### INFRASTRUTTURE FERROVIARIE STRATEGICHE DEFINITE DALLA LEGGE OBIETTIVO N. 443/01

**LINEA A.V. /A.C. TORINO – VENEZIA      Tratta MILANO – VERONA**  
**Lotto funzionale Brescia - Verona**  
**PROGETTO ESECUTIVO**

**RELAZIONE DI ISTRUTTORIA APPROVATIVA AL PROGETTO ESECUTIVO PPSS  
RIA VENETO - LINEA ELETTRICA MT IN CAVO INTERRATO E AEREO  
INTERFERENZA SI34585 PK 148+482**

## CONFRONTO P.D./P.E

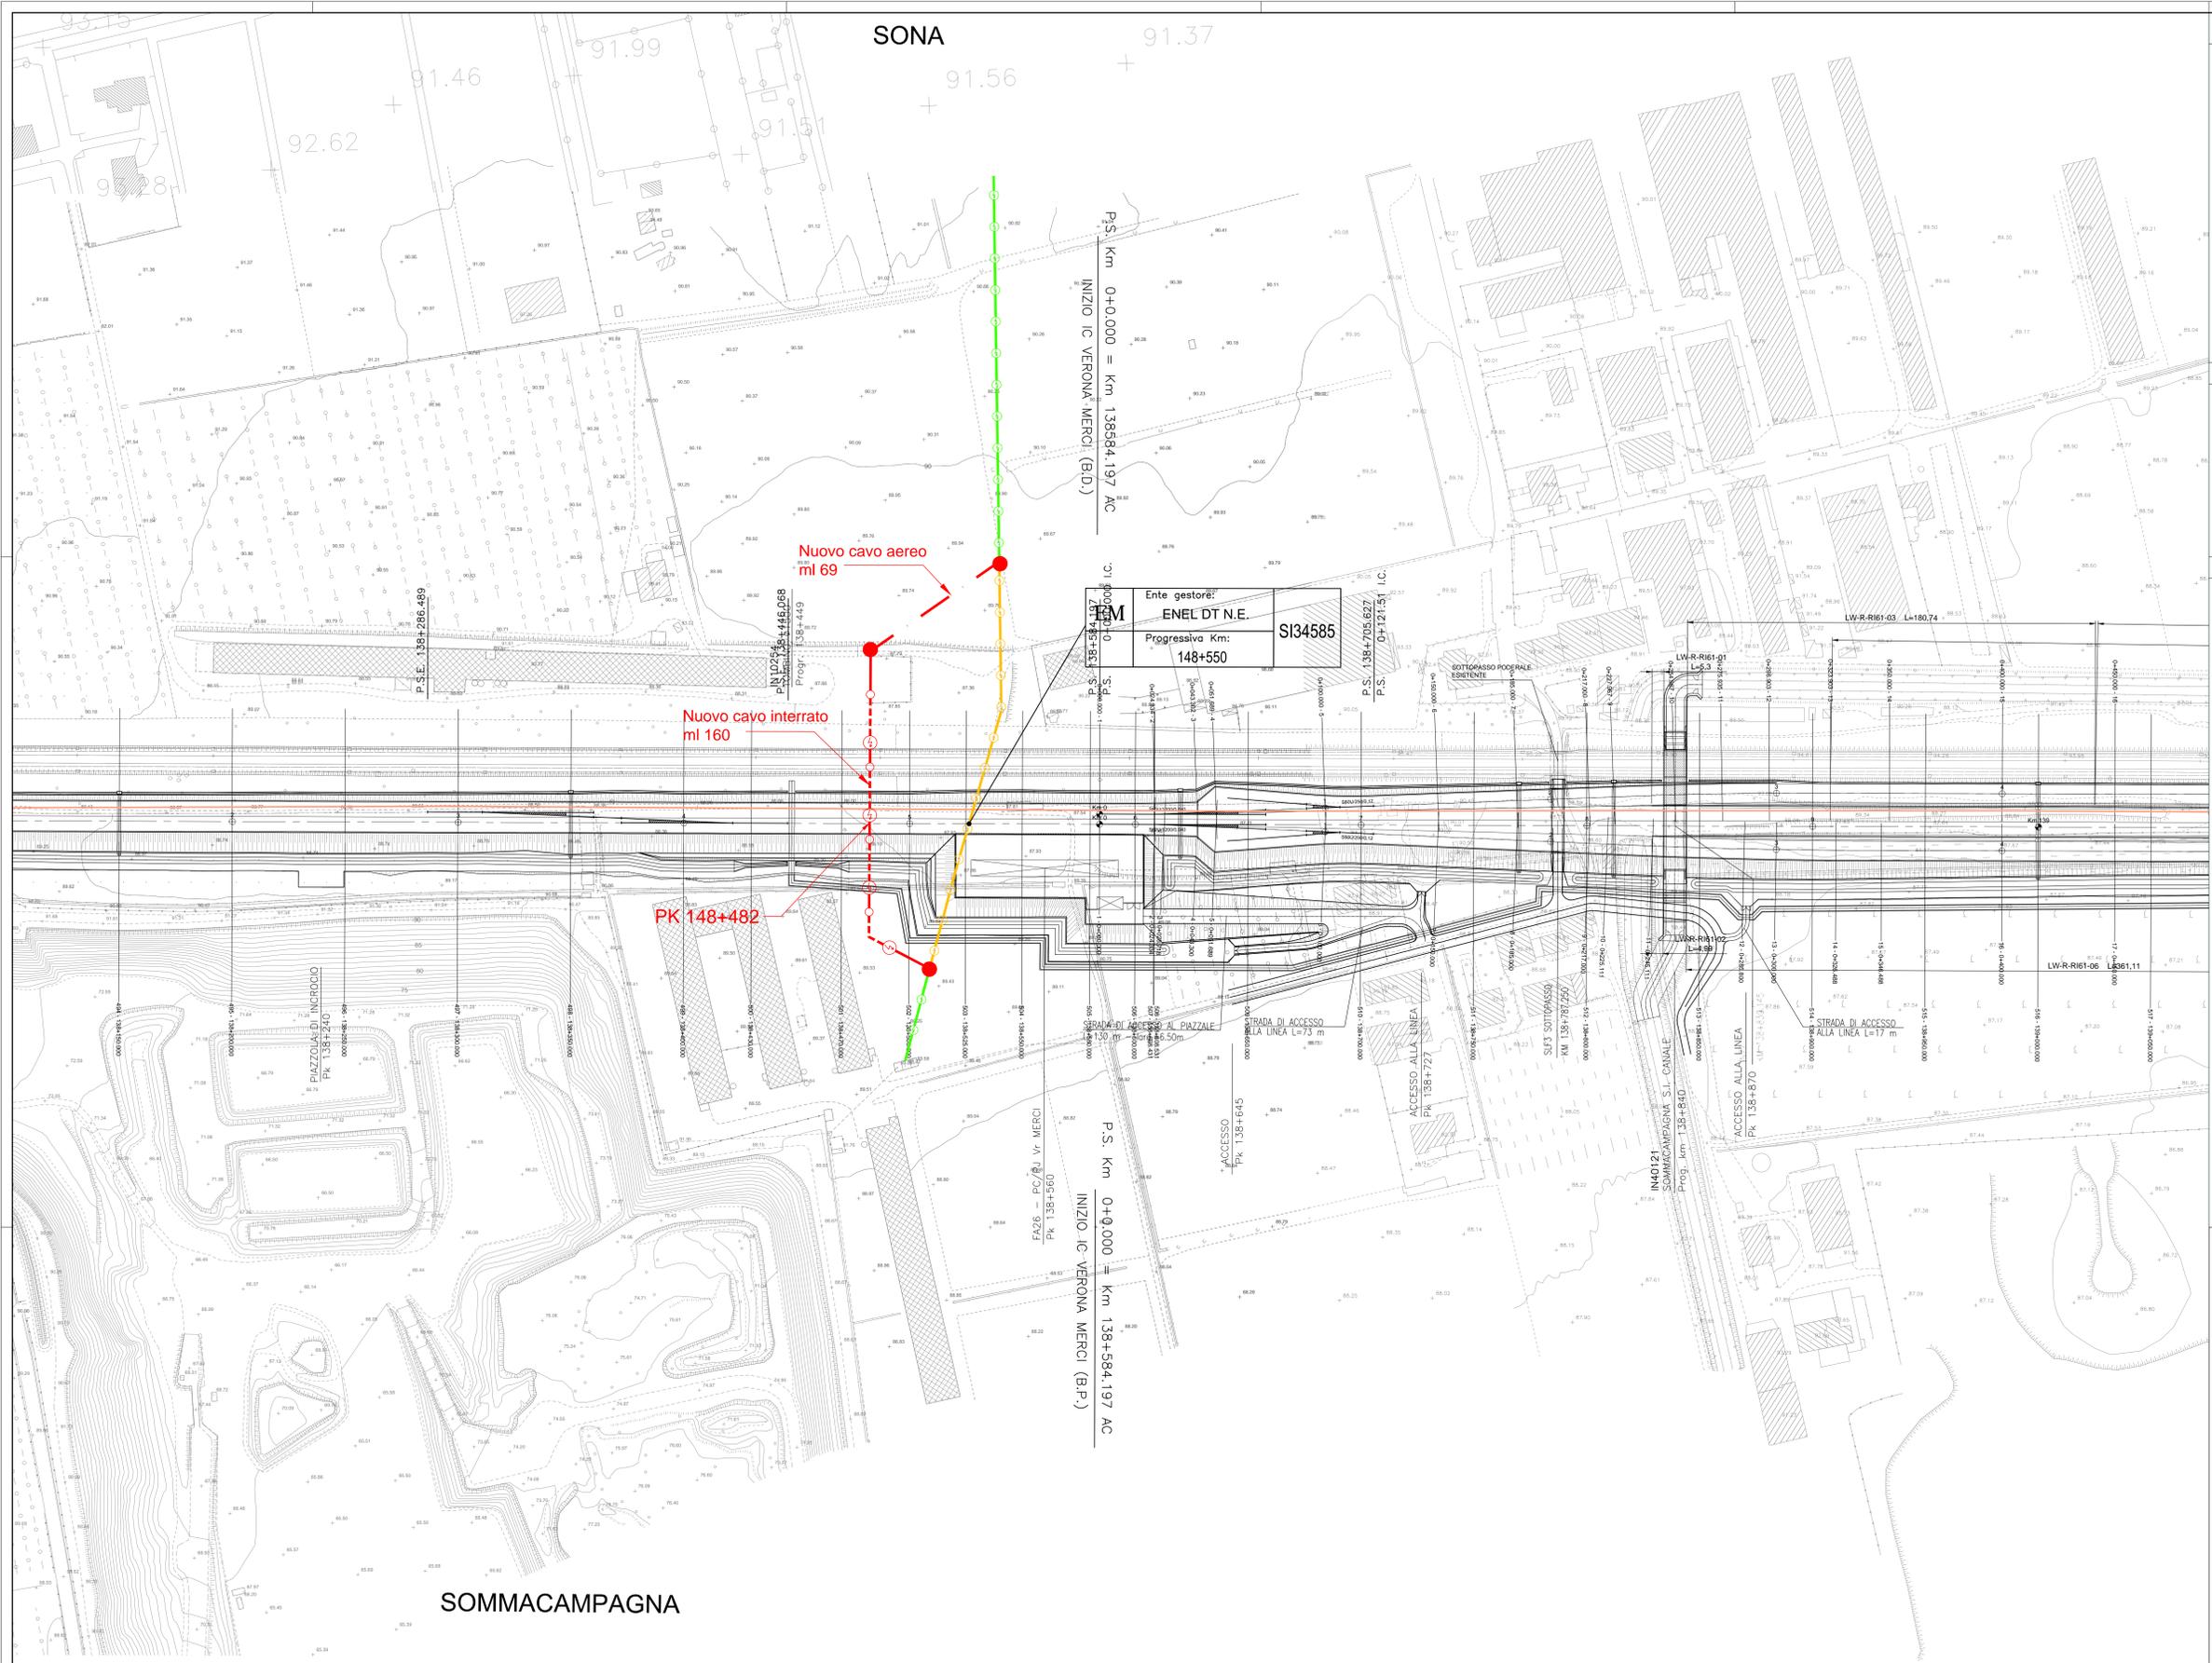
Il tracciato della risoluzione della Linea Elettrica interrata MT SI34585 prevista in Progetto Esecutivo prevede un cambio di tracciato rispetto al tracciato di Progetto Definitivo; la modifica è stata concordata con Enel al fine di non interferire con le lavorazioni del piazzale del fabbricato della WBS FA26.

Il Progetto Esecutivo dell'interferenza della Linea Elettrica interrata MT SI34585 garantisce il mantenimento dei livelli qualitativi e prestazionali della medesima interferenza già previsti in Progetto Definitivo.
